改善箇所説明図

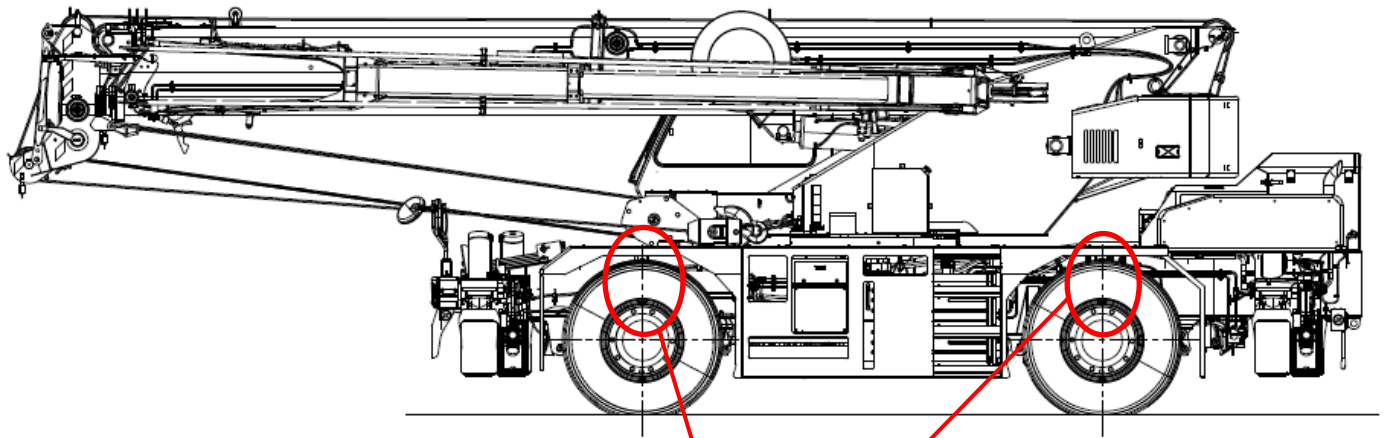
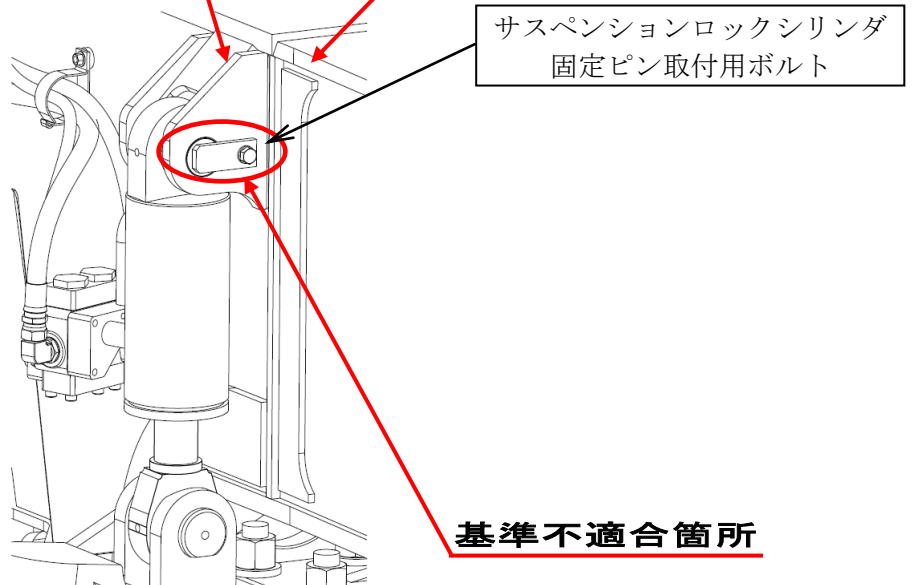
改善前:フランジボルト
(スプリングワッシャ無し)

改善後:座金組み込みボルト
(スプリングワッシャ有り)

サスペンションロックシリンダの固定ピン取付用ボルトの選択が不適切であったため、当該ボルトが緩み、脱落する場合がある。そのため、そのままの状態で使用を続けると、サスペンションロックシリンダ固定ピンが抜けることにより、サスペンションロックシリンダに接続している油圧ホースが損傷し、最悪の場合、油が漏れてステアリング操舵が不能になるおそれがある。

全車両、サスペンションロックシリンダ固定ピン取付用ボルトを、座金組み込みボルト(スプリングワッシャ有り)に交換する。
